府民公募型整備事業 ( 府民提案型 < 既要望 > )

<p>整理番号</p>	<p>1</p>	<p>写真</p>	
<p>交通安全施設</p>	<p>信号機 (新設・半感応式)</p>	<p>① </p>	<p>② </p>
<p>所在地</p>	<p>京丹後市大宮町森本地内 味土野 (みどの) 大宮線京丹後大宮 I C 交差点</p>	<p>③ </p>	<p>④ </p>
<p>現在の状況</p>	<ul style="list-style-type: none"> <li>交通規制 交差点図面に記入のとおり</li> <li>付近の環境 周辺は農耕地が広がる地域であり、北方には工業団地がある。</li> </ul>	<p>交差点図面</p>	
<p>要望内容</p>	<p>本年度に野田川大宮道路が供用開始され、多くの車両が集中するおそれがあるため、信号機を設置して欲しい。 (受付番号35)</p>		
<p>位置図</p>			
<p>対応案</p>	<p>実施する。</p>

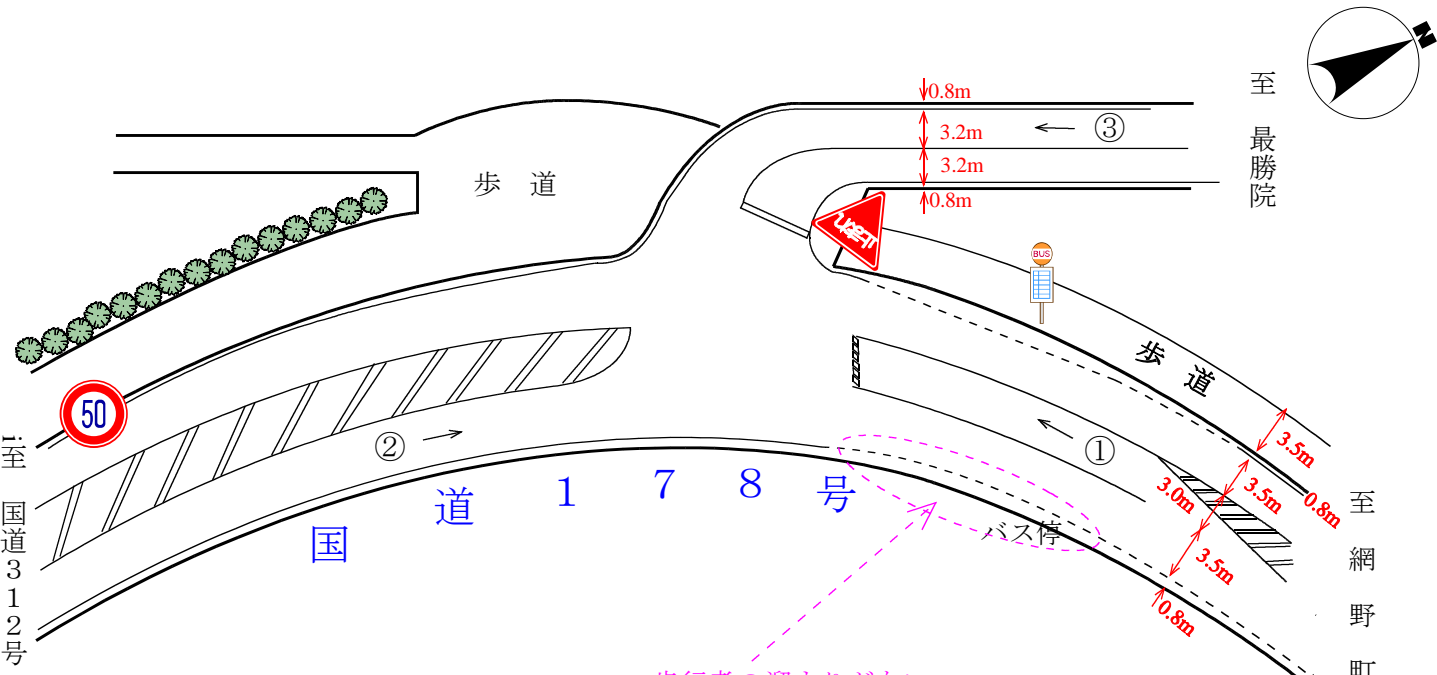
<p>整理番号</p>	<p>4</p>	<p>写 真</p>	
<p>交通安全施設</p>	<p>信号機 (新設・定周期式)</p>	<p>①</p> 	<p>②</p> 
<p>所在地</p>	<p>京丹後市網野町網野71-1先 浅茂川下岡線市道106号線交差点</p>	<p>③</p> 	<p>④</p> 
<p>現在の状況</p>	<ul style="list-style-type: none"> <li>交通規制 交差点図面に記入のとおり</li> <li>付近の環境 周辺は、住宅と農耕地が混在する地域であり、北方にはアミティ丹後がある。</li> </ul>	<p>交差点図面</p>	
<p>要望内容</p>	<p>提案交差点は、バイパスとして交通量が多く、付近にスーパーやホームセンターができたことにより、一層、交通量が増加傾向にある。交通事故も発生しており、信号機の設置を要望 (受付番号151)</p>		
<p>位置図</p>			
<p>対応案</p>	<p>提案交差点は、交通量が少なく、見通しも良好で、信号機の必要性は低いと判断されるため、実施しない。</p>

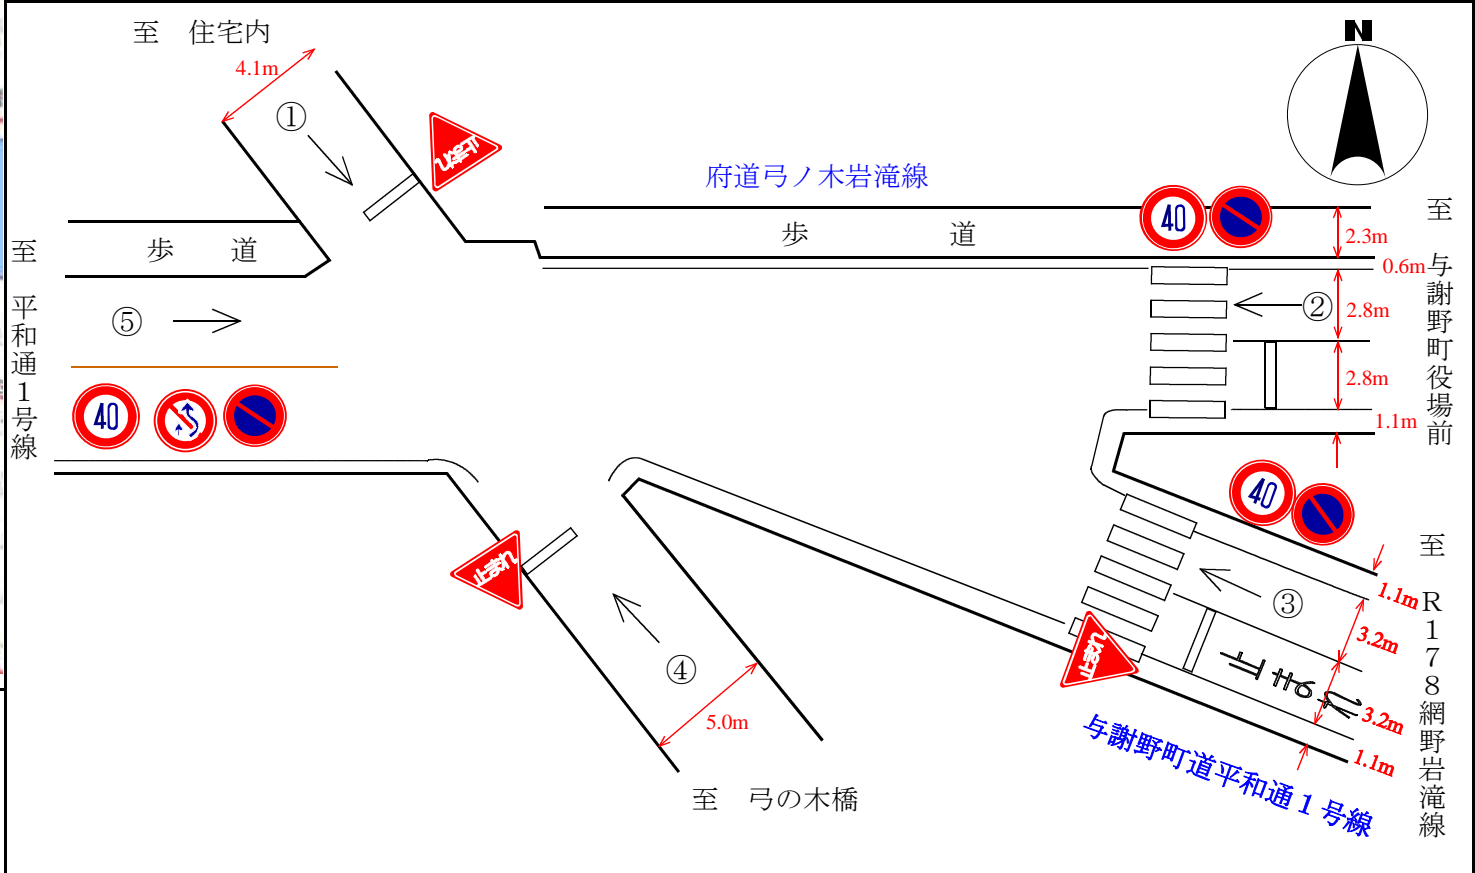
<p>整理番号</p>	<p>7</p>	<p>写真</p>		
<p>交通安全施設</p>	<p>信号機 (新設・定周期式)</p>	<p>①</p>	<p>②</p>	<p>③</p>
<p>所在地</p>	<p>与謝郡与謝野町字弓木1407先 弓ノ木岩滝線平和通1号線交差点</p>			
<p>現在の状況</p>	<ul style="list-style-type: none"> <li>交通規制 交差点図面に記入のとおり</li> <li>付近の環境 周辺は旧来の住宅地が広がる地域であり、北方には岩滝小学校がある。</li> </ul>	<p>④</p> 	<p>⑤</p> 	
<p>要望内容</p>	<p>提案交差点は、町道から府道へ進入する車両が一時停止にもかかわらず、鋭角交差点であることからスピードを落とさない。交差点改良に併せて信号機を設置して欲しい (受付番号 255)</p>	<p>交差点図面</p>		
<p>位置図</p>				
<p>対応案</p>	<p>提案交差点での、交通量は少なく、信号機の必要性は低いと判断する。また当該交差点は、変則なY字路交差点であり、現状の道路形状では信号制御は困難であるため、実施しない。</p>

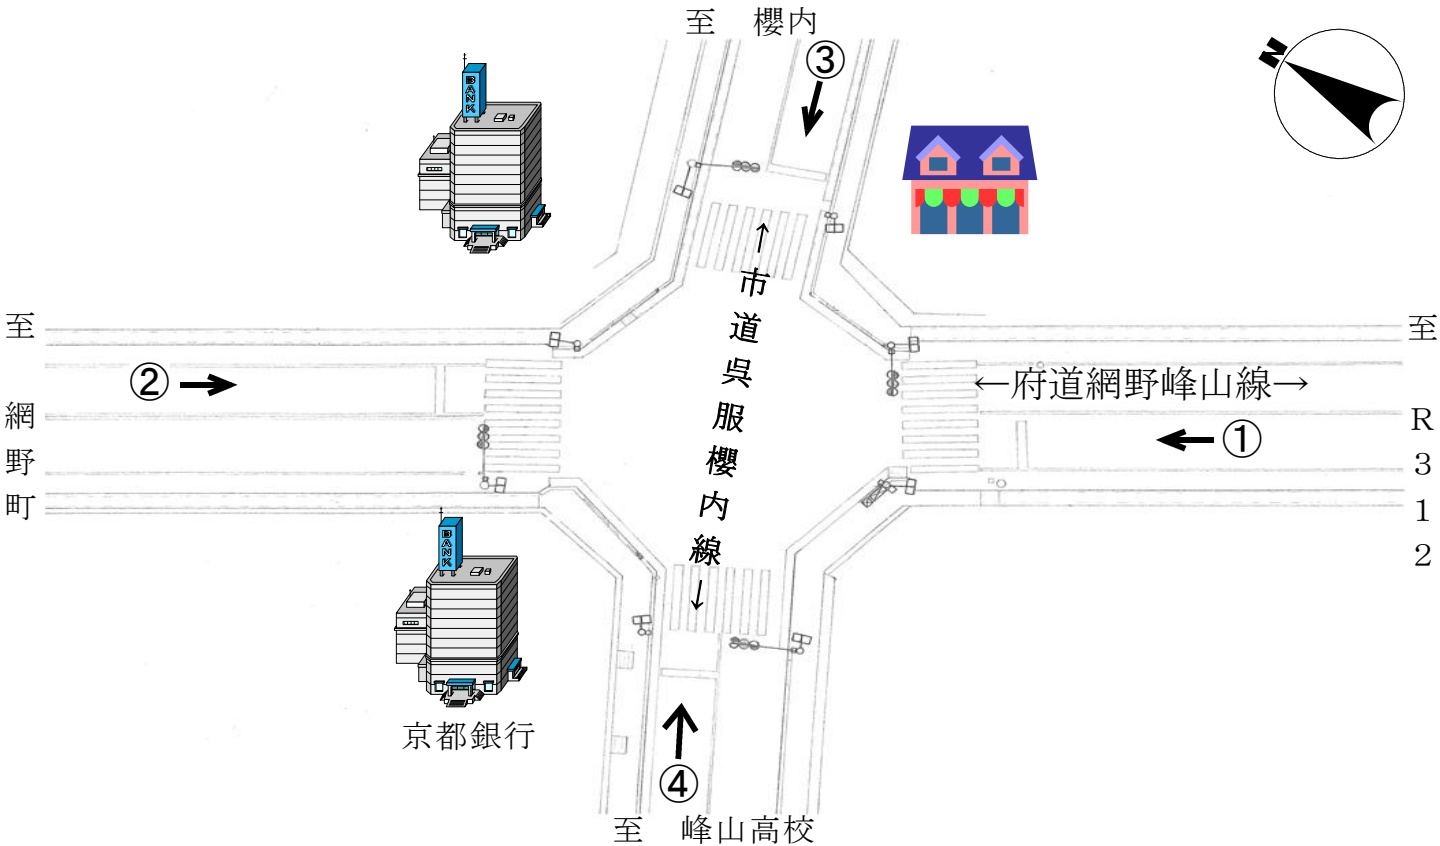
<p>整理番号</p>	<p>8</p>	<p>写真</p>	
<p>交通安全施設</p>	<p>信号機 (半感応化)</p>	<p>①</p> 	<p>②</p> 
<p>所在地</p>	<p>京丹後市峰山町安 峰山高校南小西川交差点</p>	<p>③</p> 	<p>④</p> 
<p>現在の状況</p>	<ul style="list-style-type: none"> <li>市道に設置された信号機。</li> <li>現在、定周期式信号機で運用している。</li> <li>従道路側の幅員が狭隘である。</li> </ul>		
<p>要望内容</p>	<p>従道路側の青信号の秒数が短いためスピードを出して、走行してくる車両があり危険。交差点の半感応化を要望 (受付番号257)</p>		
<p>位置図</p>	 <p style="text-align: center;">交差点図面</p> 		
<p>対応案</p>	<p>従道路側が、現在においても車両が安全に離合することのできる幅員を有しておらず、半感応化した場合、停止線直近での停止を求めるとなり、離合不能となる。また、離合可能な場所への感知器の設置は、長大なアーム等となり設置は困難なため、実施しない。</p>
